PLAN D'AFFECTATION " ROCHES-ROCHETTAZ "

Modifications apportées suite à la séance du Conseil communal du 25.09.2019

- **Modification du Plan d'affectation Roches-Rochettaz et de son Règlement suite à la séance du Conseil communal du 25 septembre 2019**
- **Cheminement piétonnier impasse du chemin des Roches**
- **Mise en séparatif renouvellement des conduites industrielles, création d'un cheminement piétonnier, décastration et transfert au domaine public de la parcelle n° 454, constitution de servitudes de passage public et à pied sur les parcelles n°s 112, 114, 430 et 450**

Concerne : **modification du plan d'affectation « Roches-Rochettaz » /  
impasse du chemin des Roches – cheminement piétonnier**

## Projet cheminement piétonnier de l'impasse des Roches Emprises

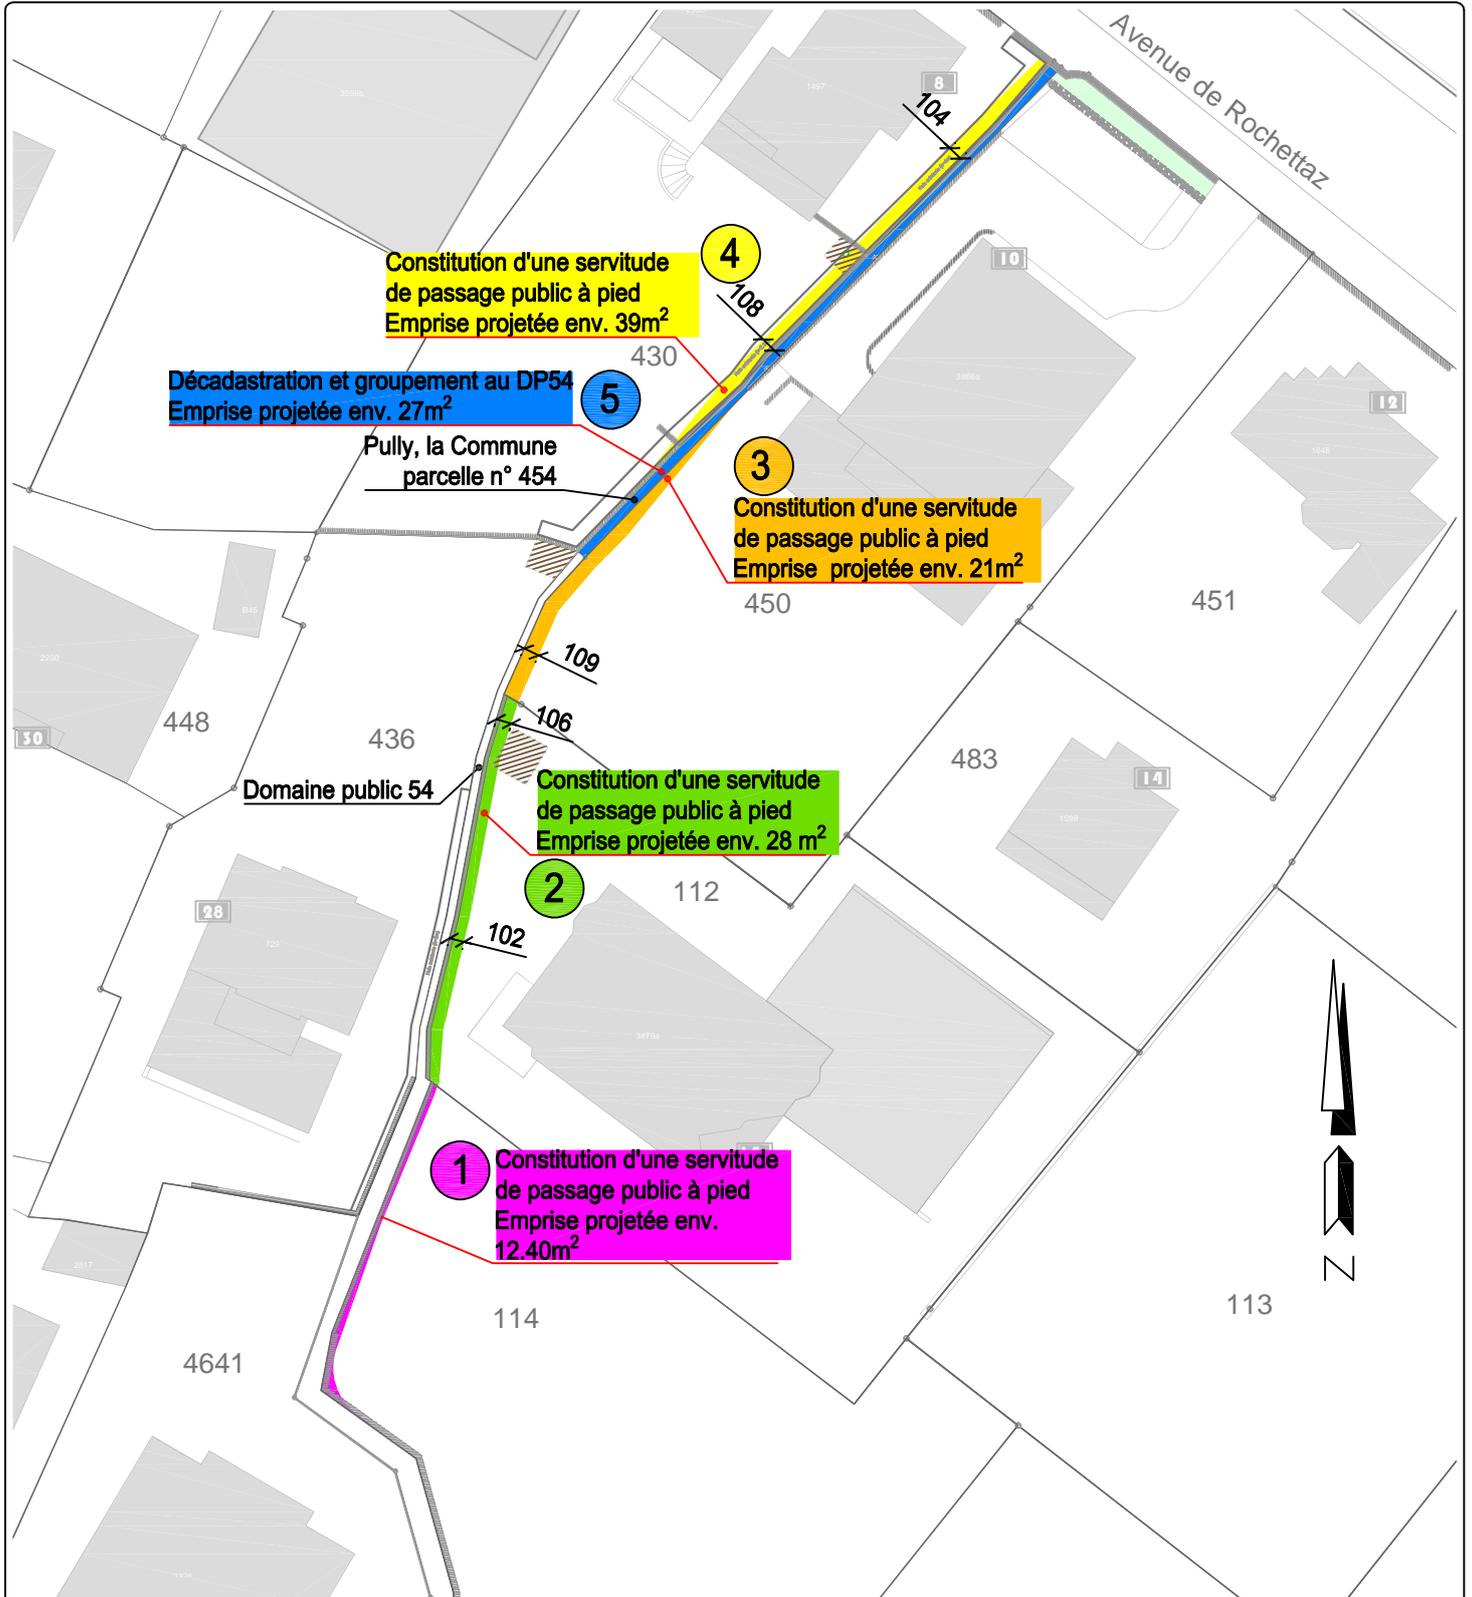
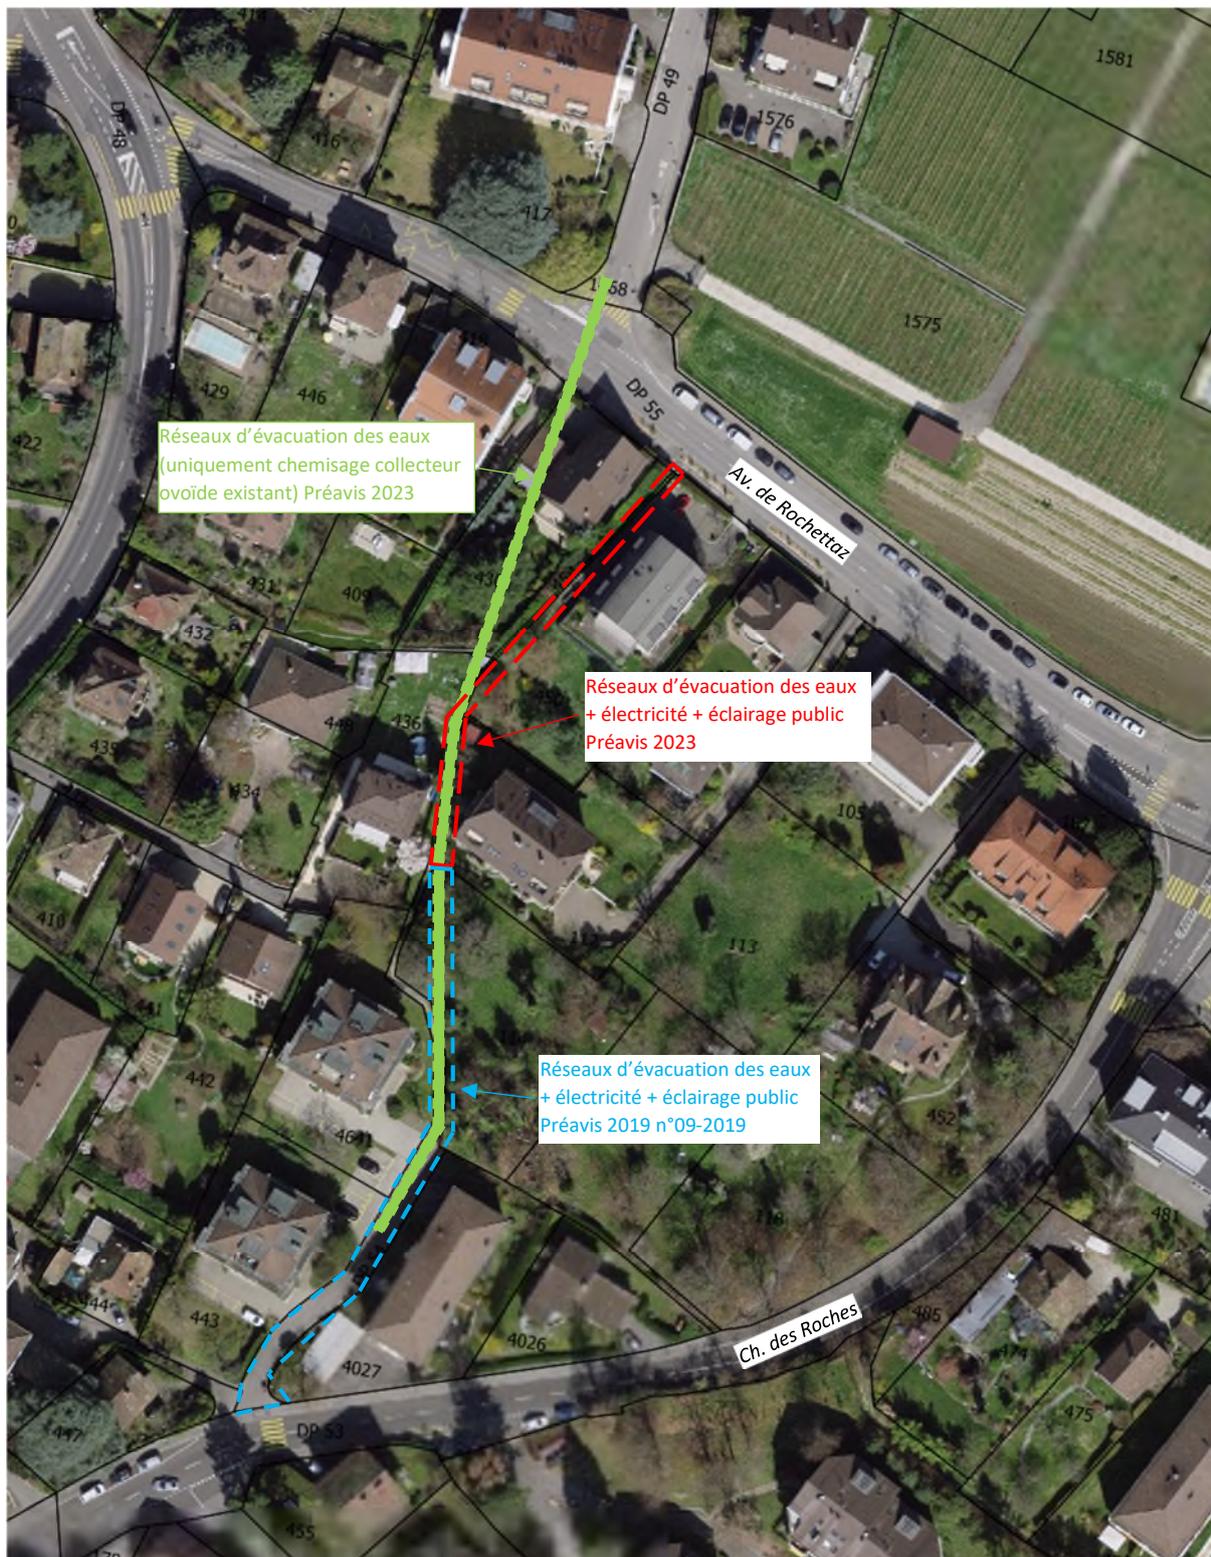
Au demeurant, on peut émettre des doutes sur la faisabilité du projet, les projections effectuées notamment sur la nouvelle végétalisation bordant le chemin étant totalement fantaisistes et en désaccord total avec la réalité spatiale. Mettre en place la végétation prévue (Rapport technique de direction des travaux et des services industriels du 10 mai 2022 « *prise de vue n° 5* », page 9) reviendrait à implanter un écran végétal devant la façade du bâtiment existant sur la parcelle 430 et à rendre celle-ci complètement borgne.

En outre, les photomontages sont erronés par rapport aux plans. En effet, les seconds prévoient la réalisation du chemin sur les parcelles 430 et 454 alors que la « *prise de vue n° 6* » (Rapport technique de direction des travaux et des services industriels du 10 mai 2022 « *prise de vue n° 6* », page 9) illustre un débouché du cheminement sur l'avenue de la Rochettaz empiétant sur la parcelle 450.

Le choix de la variante du tracé soumis à l'enquête publique engendre des coûts très importants. Il ressort du plan des aménagements projetés n° 588-114 que les murs de soutènement existants à démolir et les murs de soutènement à réaliser sont conséquents et engendreront par conséquent un coût non négligeable. Cela est d'autant plus vrai compte tenu des armoires électriques à démolir et reconstruire au niveau

Il ressort du plan des emprises n° 588-115 que le cheminement piétonnier nécessite une emprise d'environ 39 m<sup>2</sup> sur la parcelle 430 et de 27 m<sup>2</sup> sur la parcelle 454. Or, le Plan d'affectation Roche-Rochettaz ne s'étend pas sur ces parcelles. A l'Ouest, il est en effet limité à la parcelle 450 et ne comprend pas les parcelles 430 et 454 sur lesquelles le cheminement piétonnier est également projeté.

1. Le tracé envisagé est particulièrement mal choisi. Il empiète fortement sur la parcelle 112, alors qu'il aurait été infiniment plus judicieux de prévoir une implantation touchant des parcelles qui ne sont pas encore construites (les numéros 113, 114, 117 et 118), respectivement sur celles pour lesquelles un bâtiment existant doit être démoli pour réaliser les droits à bâtir (les numéros 451, 483 et 4026). Il est donc profondément injuste de faire supporter la charge liée à ce cheminement piétonnier par les propriétaires de parcelles qui ne disposent plus de droit de bâtir et dont les aménagements, déjà réalisés, ne peuvent plus être modifiés, alors qu'il est nettement plus judicieux de le prévoir dans le cadre du développement des parcelles à construire.
